加工事業変更許可申請書又は設工認申請書の記載

保安規定変更申請 変更後の図表

別図2-(1) 周辺監視区域及び敷地周辺図

別図5

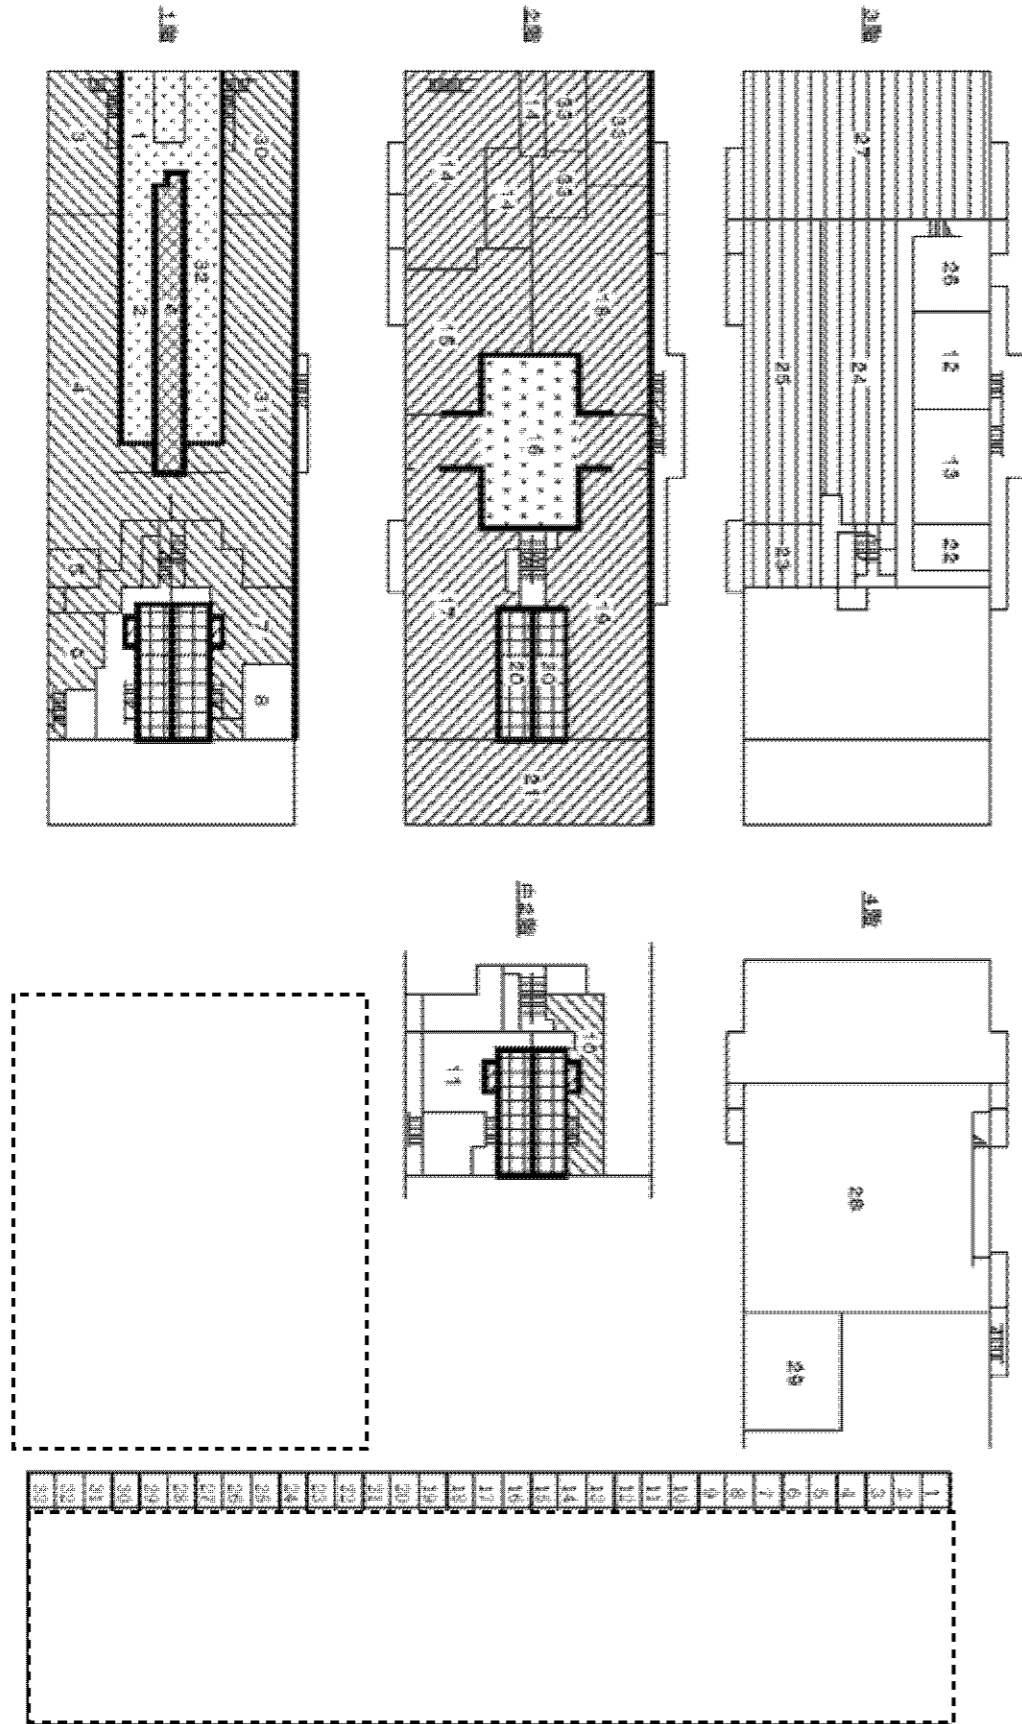
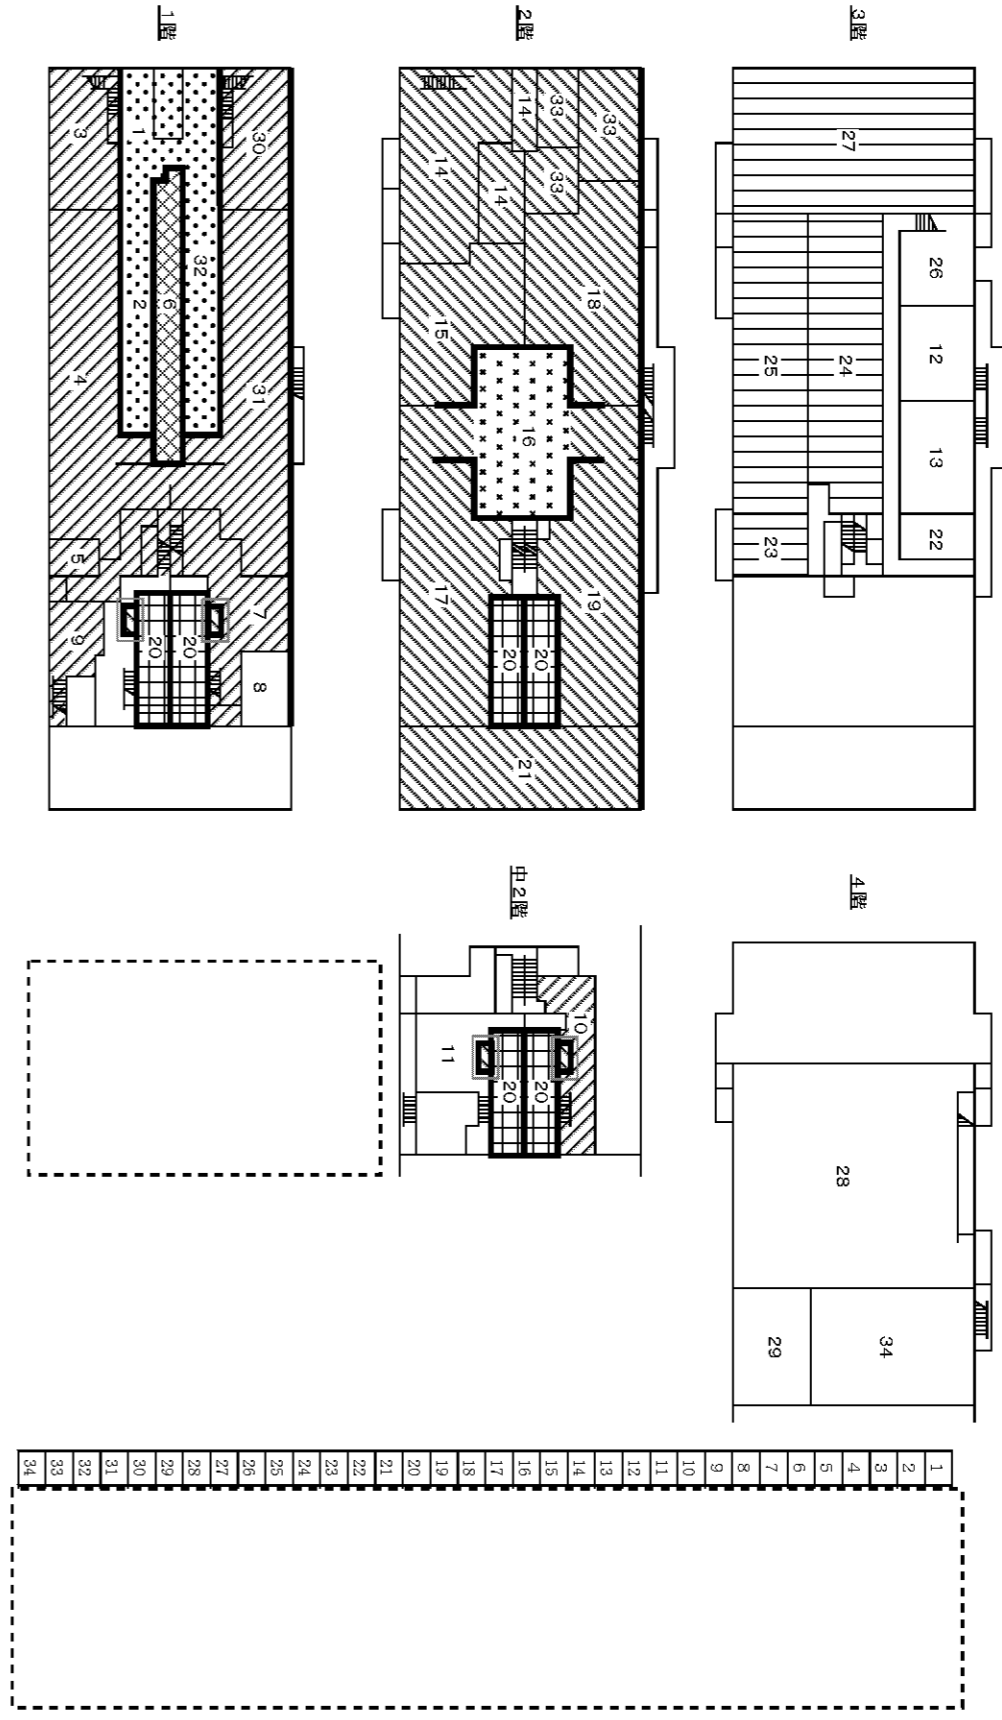
別図5では、加工事業変更許可申請書及び設工認申請書に基づき臨界安全管理上の領域を示している。

保安規定変更申請にて「34 空調施設」を記載しているが、当該室は臨界安全管理の領域には含まれず建物内の室名称を明確化するものである。

設工認申請において臨界隔離壁の仕様に「(厚さ30.5 cm以上)のコンクリート」との記載があるが、建物の仕様を明確化するものである。

第2-4領域の一部について、記載を適正化する。
